Artikel: Aktueller Wettbewerb : Aufwertung eines alten Quartiers : Ideenwettbewerb Arbeitsamt München und Berufsinformationszentrum

Aufwertung eines alten Quartiers

Ideenwettbewerb Arbeitsamt München und Berufsinformationszentrum

1. Preisgruppe, Betz, München. Modell.

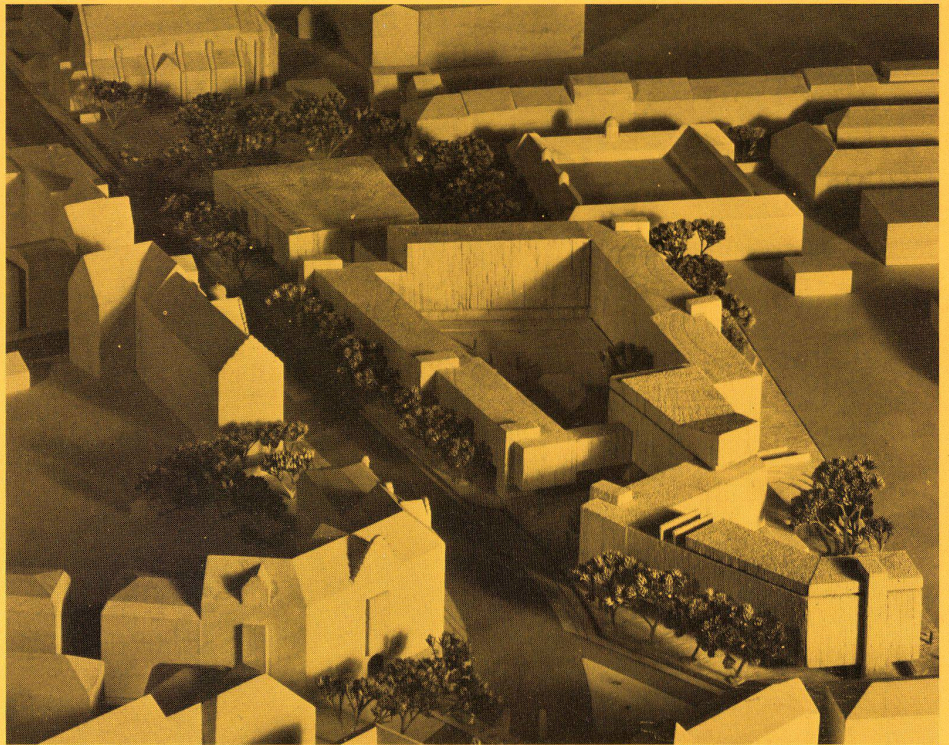
Der Entwurf besteht in seiner städtebaulichen Konzeption durch eine leicht ablesbare, gut proportionierte Abfolge von Plätzen im Wechsel von zur Straße geöffneten und gegen die Straße geschlossenen Architekturräumen. Die Höhenentwicklung am Kapuzinerplatz entspricht den Ansprüchen, die die bestehenden 3 Platzseiten an die 4. stellen müssen.

Der funktional und städtebaulich gut gestaltete Vorplatz liegt mit seinem Haupteingang richtig zum Kapuzinerplatz und bewahrt sich trotzdem eine unverwechselbare und nicht beiläufige Gestalt. Die Gebäudedisposition um den großen Hof stellt in ihrer Abfolge von niedrigem Gebäuderiegel an der Kapuzinerstraße und der wesentlich höheren, aber weit in der Grundstückstiefe liegenden Randbebauung eine vorzügliche städtebauliche Lösung dar.

Die Geräumigkeit dieses Innenhofes erlaubt ohne Gefahr gestalterischer Peinlichkeit die Verwendung von Sonderbauformen zur optischen Unterstützung bestimmter Gebäudeinhalte. Der evtl. Fortfall der vorgeschlagenen und im Programm nicht geforderten Läden am Kapuzinerplatz würde die städtebauliche Qualität nicht beeinflussen. Der 1. Bauabschnitt stellt eine in sich geschlossene, ausgewogene Anlage dar.

Die Fassaden sind ohne aufwendige Gestaltungsmittel entwickelt, wobei die Treppenhäustürme als Gliederungselemente gut proportioniert eingesetzt werden.

3
1. Preisgruppe, Schultz-Brauns + Troberg, München; Modell.

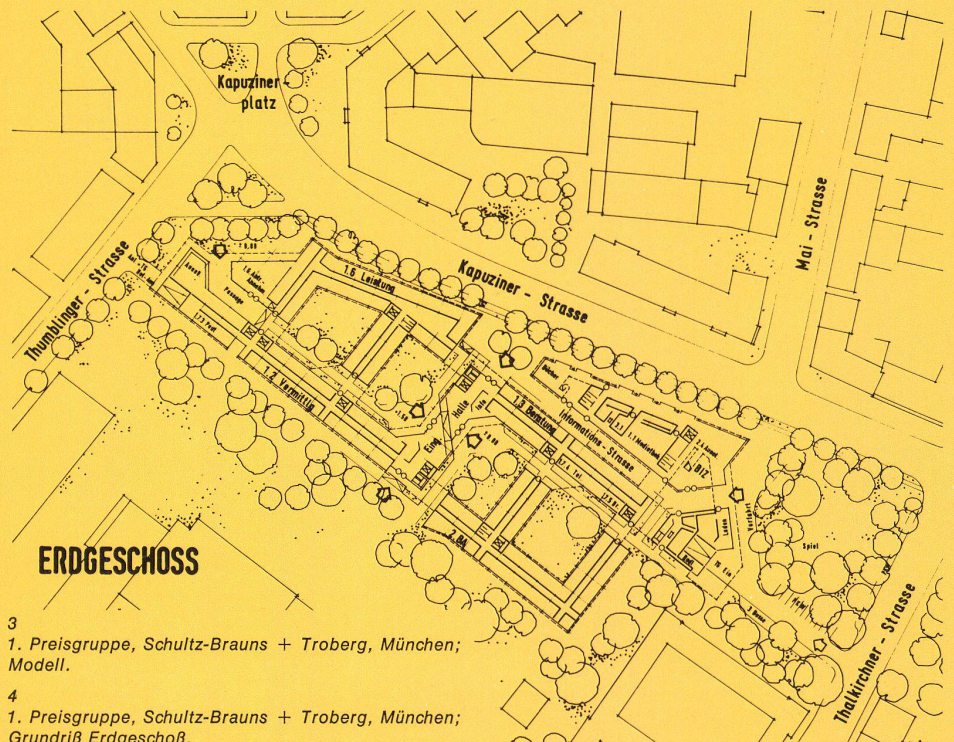
Die Innenhöfe im 1. wie im 2. Bauabschnitt sind ausreichend dimensioniert. An bestimmten Eckschlüssen bestehen bei dem vorliegenden Entwurf Abstandsflächenprobleme. Die Wegführung konzentriert sich auf das städtebaulich reizvolle Angebot einer parallel zur Kapuzinerstraße geführten engen »städtischen« Gasse. Die Wegeführung entlang der Schlachthofgrenze ist gestalterisch nachgeordnet und erst im östlichen Teil unter Benutzung der im 2. Bauabschnitt entstehenden Innenhöfe räumlich geringfügig differenziert. Die Garagenzu- und -abfahrt und die Busparkplätze sind funktionstüchtig. Die Busvorfahrt ist nicht frei von Mängeln. Die erforderliche Anzahl oberirdischer Pkw-Stellplätze ist nicht erreicht. Der Vorschlag des Verfassers, der hohen inneren Büroaugruppe eine Zone niedrigerer, in sich differenzierter Baukörper vorzulagern, wird als ein interessanter Beitrag zur Lösung des städtebaulichen Problems erachtet. Die konkave Formung des südlichen Platzabschlusses Kapuzinerplatz ist eine durchaus denkbare Lösung. Es wird allerdings bedauert, daß die Höhenentwicklung an dieser Stelle zu zurückhaltend ist. Besonders begrüßt wird in städtebaulicher Hinsicht die Zusammenfassung der Hauptzugangszone, bei einem gut proportionierten Vorplatz. Die Zusammenfassung der Einrichtungen wie BIZ, Bibliothek und Hauptzugang an dieser Stelle steigert den städtebaulichen Reiz. Der interessante und in der städtebaulichen Struktur voll befriedigende Vorschlag, das BIZ dem Büro-Bereich als eigenen, ihm aber zugeordneten Baukörper vorzulagern, verdient volle Anerkennung. Der städtebauliche Reiz dieses Vorschlages beruht allerdings auf Querschnittsdimensionen und Höhenentwicklungen, die bei der vom Verfasser vorgeschlagenen Nutzung im Bürobereich unzulässig sind. Möglicherweise ist eine Lösung angesichts der Tatsache, daß die erforderlichen Geschossflächen im Gesamtprojekt um ca. 10% überzogen sind, zu finden. Insoweit mag das sinnvoll konzentrierte Freiflächenangebot im Bereich Kapuzinerstraße/Thalkirchner Straße und die sonstige Kompaktheit des Vorschlages verständlich und vertretbar sein.

Durch das Freistellen der Hauptstützen entsteht eine maßstäblich und rhythmisch gegliederte Fassade. Die Sonderbereiche sind abwechslungsreich gestaltet.

5
 1. Preisgruppe, GKK + Partner, Berlin; Modell.

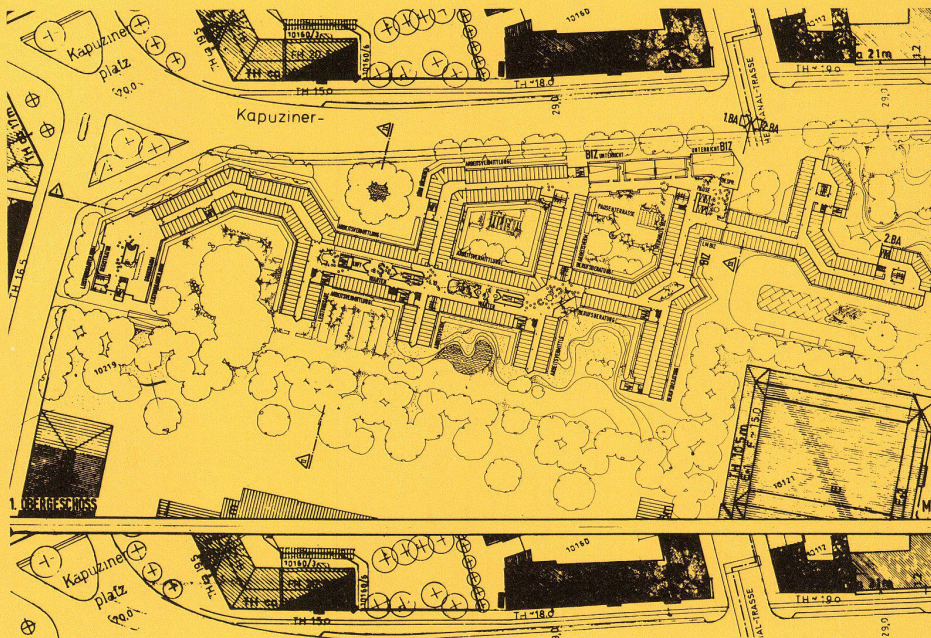
Der Vorschlag für die Platzgestaltung am Kapuzinerplatz vermag zu überzeugen. Die Anlage eines nach Süden gerichteten, gut proportionierten Vorplatzes im Anschluß an den Kapuzinerplatz stellt einen guten städtebaulichen Beitrag dar. Die Längsentwicklung der Gebäudemassen entlang der Kapuzinerstraße ist damit auf ein angenehmes Maß reduziert. Der relativ starke Überbauungsgrad bietet zwar gute Arbeitsbedingungen im Bürobereich durch geräumige Innenhöfe, schränkt jedoch die großzügige Freilächengestaltung ein. Der vom Verfasser angebotene Ausgleich durch eine bemerkenswerte Durchlässigkeit der Gesamtanlage wird begrüßt. Die großzügige städtebauliche Gesamtgliederung des 1. BA wird im 2. BA nicht durchgehalten. Die hier angebotene zu starke städtebauliche Differenzierung erscheint nicht zwingend. Die Lage der Zuordnung der Bücherei im Gesamtkonzept verdient Beachtung. Die Differenzierung der Fassade resultiert aus dem Wechsel der Außenwandverkleidung teils vor, teils hinter den Außenstützen. Dieser Fassadenversatz ist jedoch aus den Raumfunktionen nicht immer zwingend abzuleiten.

4. Preis, Architektenpartnerschaft Brunnert, Mory, Osterwalder, Vielmo, Stuttgart; Modell.

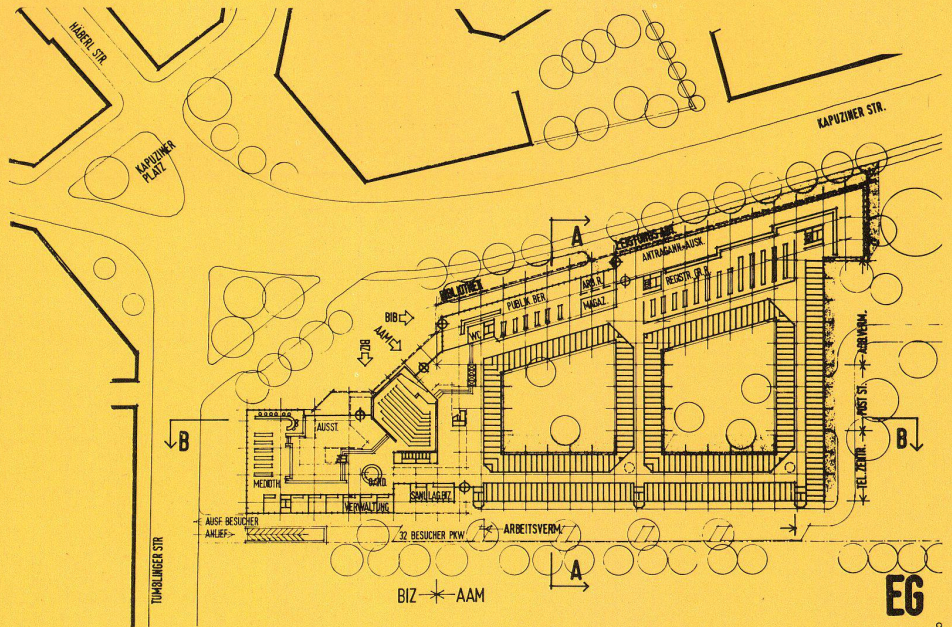
Die Fußwegeführung ist auf einen wenig ansprechenden, durch PKW-Stellplätze eingeengten Randstreifen an der Schlachthofgrenze beschränkt. Die zwischen 2. Bauabschnitt und Schweineschlachthalle vorgesehene großzügige Freifläche wird anerkannt. Die Tiefgaragenzufahrt ist in Verbindung mit dem Busparkplatz nicht verkehrstüchtig. Die entgegengesetzte Anlage von Buszufahrt zum BIZ und Busparking wird beanstandet.

Die Lage des Haupteinganges mit Konzentration der publikumsintensiven Nutzung in diesem Bereich wird hervorgehoben. Die Einzelgestaltung der Platzwände am Kapuzinerplatz nimmt alle erkennbaren städtebaulichen Beziehungen auf. Die Parallelführung der Straßenrandbebauung der Kapuzinerstraße ist im Grundsatz richtig. Jedoch wird eine starke rhythmische Gliederung dieses Randbereiches vermisst. Ein zu erhaltender Baum in der Grundstückszufahrt an der Thalkirchner Straße ist entfernt.

Die Fassadengestaltung unter Verwendung von Ziegelmauerwerk entspricht der großflächigen Baukörpergliederung des Gesamtkomplexes. Sie steht damit im Gegensatz zu den maßstäblich gegliederten Wohnhausfassaden an der Nordseite der Kapuzinerstraße.

Die Lage der Sonderbereiche am Haupteingang Kapuzinerplatz ist deutlich ablesbar, jedoch sind die Proportionen unausgewogen.
